Datum: 19.1.2024**Vyjádření ke stavbě nenapojované na SZT – může dojít ke styku se zařízením DTO popř. EOP:**

Název stavby	Čeperka, ul. Nedbalova - vodovod
Projektant	Ing. Jiří Svoboda
Předložená část PD	Koordinační situační výkres
Číslo projektu	M23/054
Datum zpracování PD	12/2023
Stupeň projektu	Stavební povolení
Investor	Vodovody a kanalizace Pardubice, a.s.
Číslo vyjádření DTO:	016/2024-23100

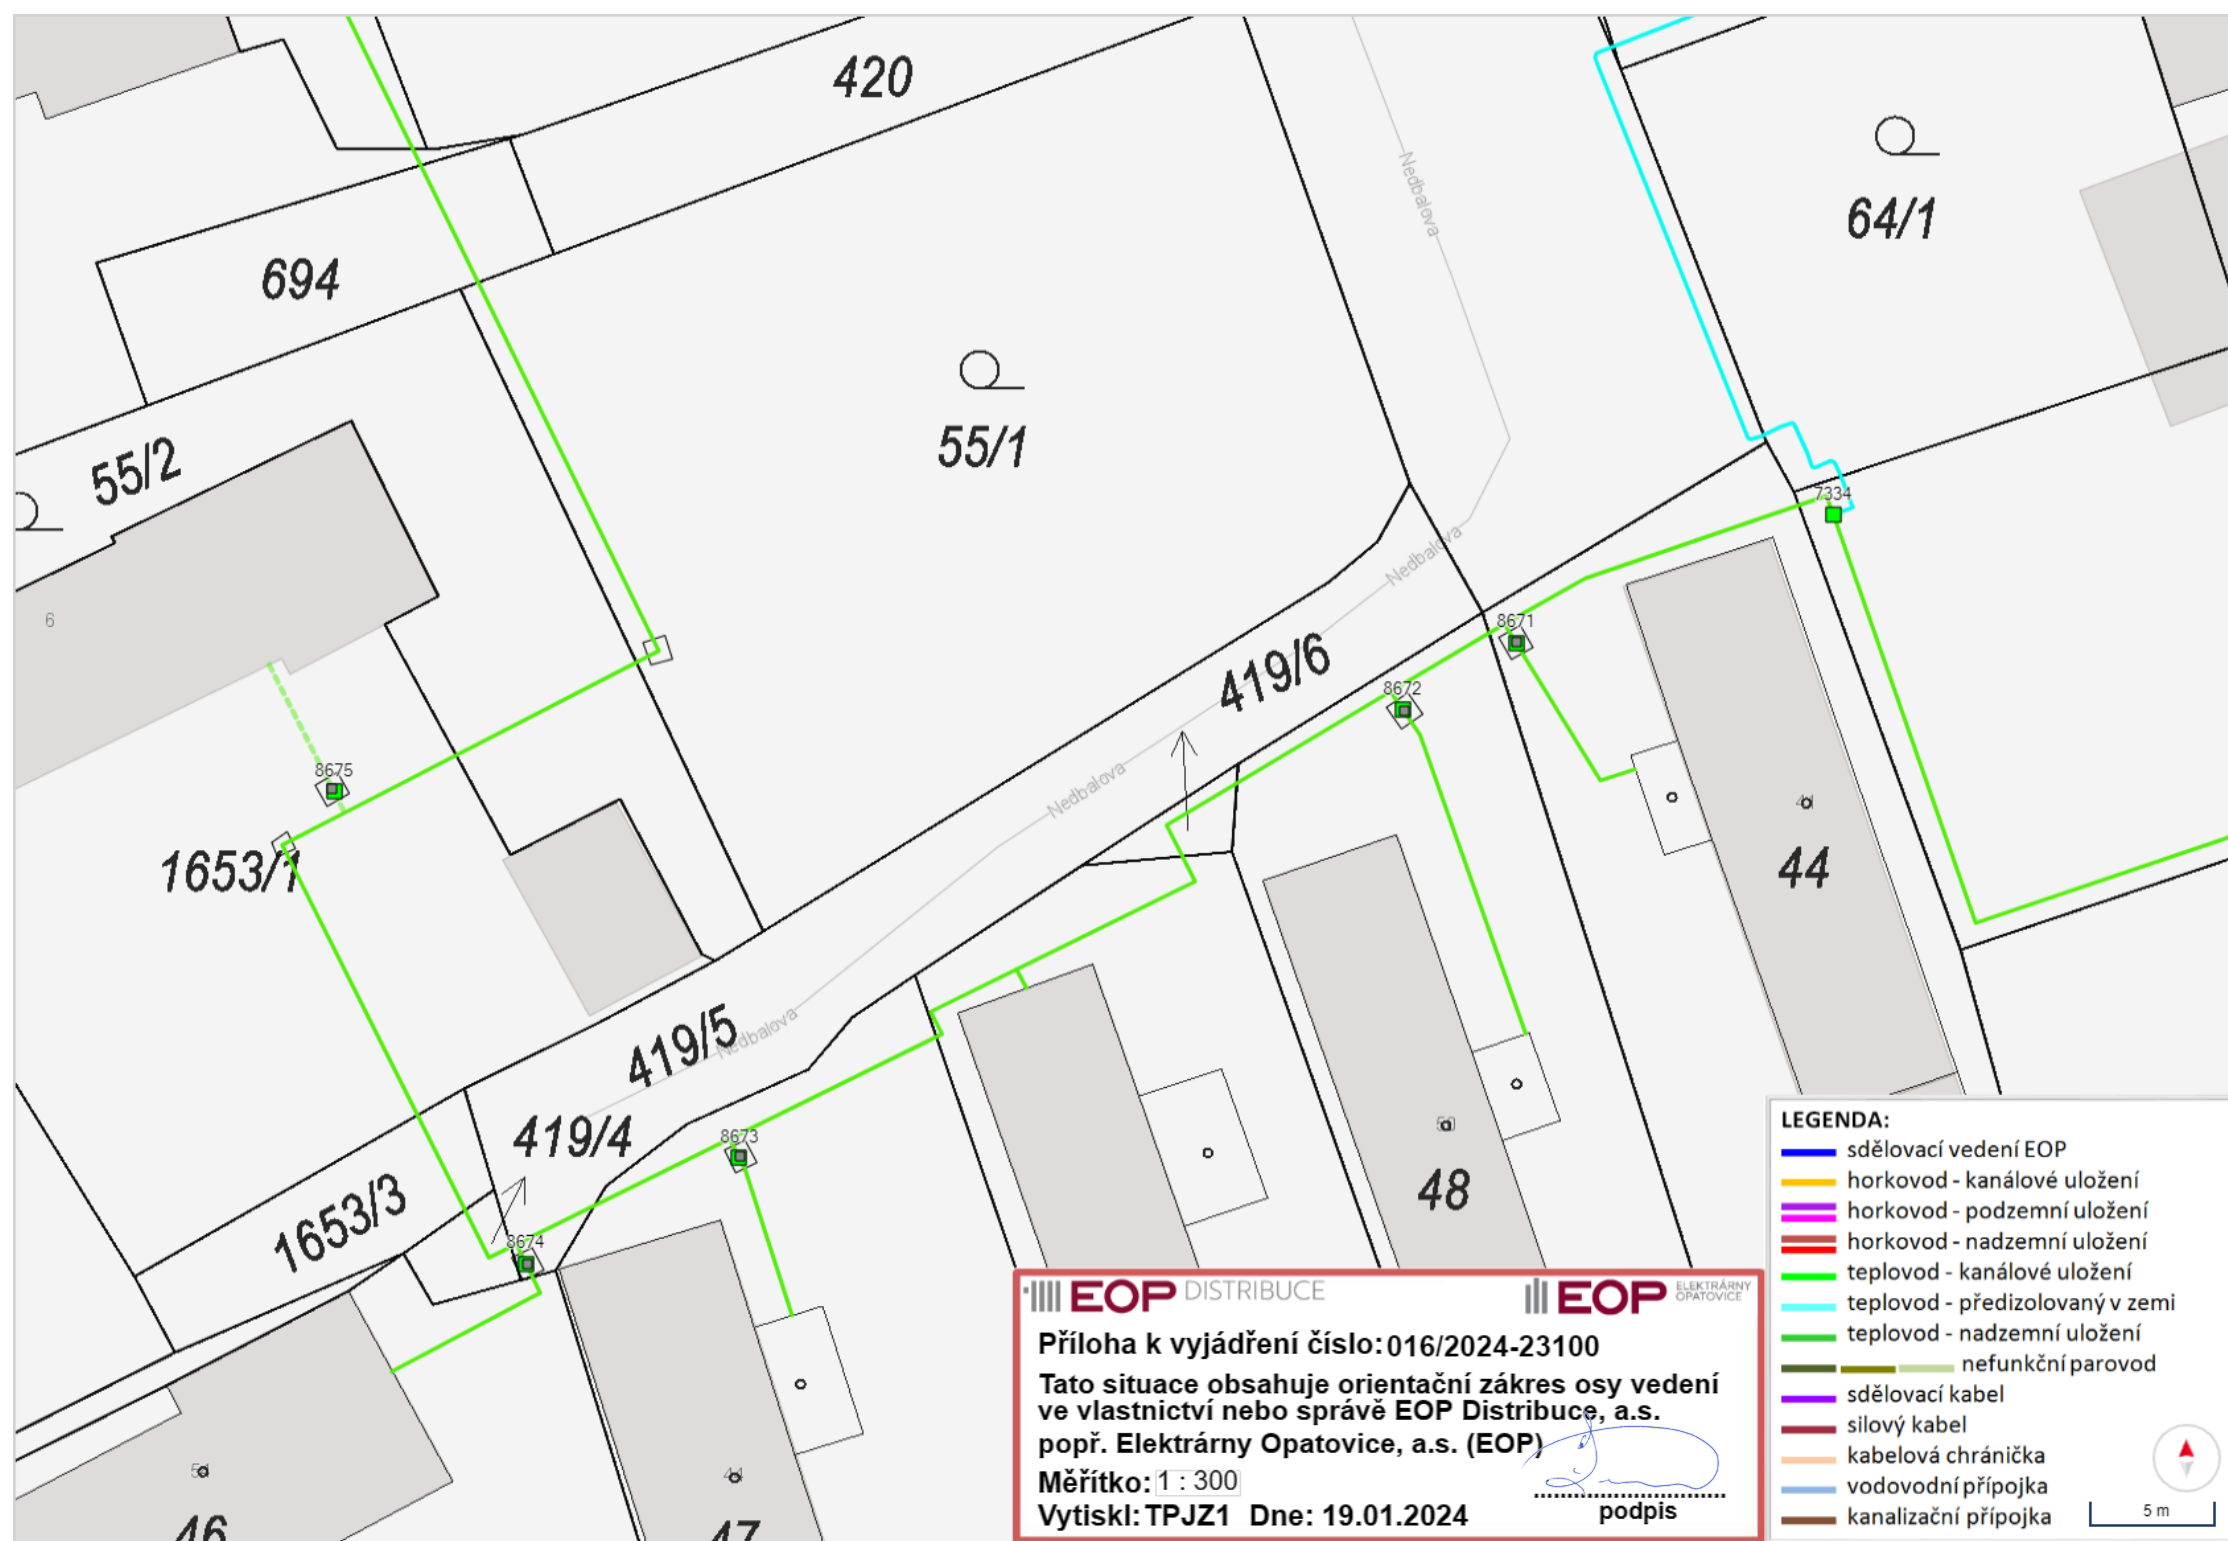
V zájmovém území **dojde ke styku** se zařízením v majetku EOP Distribuce, a.s. (dále jen DTO) popř. Elektrárny Opatovice, a.s. (dále jen EOP). Do přiložené situace v měřítku 1:300 bylo orientačně zakresleno:

- Odbočné šachty s poklapy (označení 7334 a 867x) – vlastnictví DTO
- Páteční kanálové teplovodní vedení 2xDN65 (od šachty 7334 směrem západ) – vlastnictví DTO
- **Teplovodní přípojky (od šachet do RD) – vlastnictví odběratelů**
- Předizolované potrubní vedení 2xDN32 (z šachty 7334 severním směrem) – vlastnictví DTO

- **V místě křížení nového vodovodu s teplovodem bude při vytyčení našich sítí domluv postup prací a to především z pohledu zajištění teplovodního kanálu, aby nedošlo k jeho poškození.**

- **Souhlasíme s předloženou situací při splnění výše uvedených podmínek.**
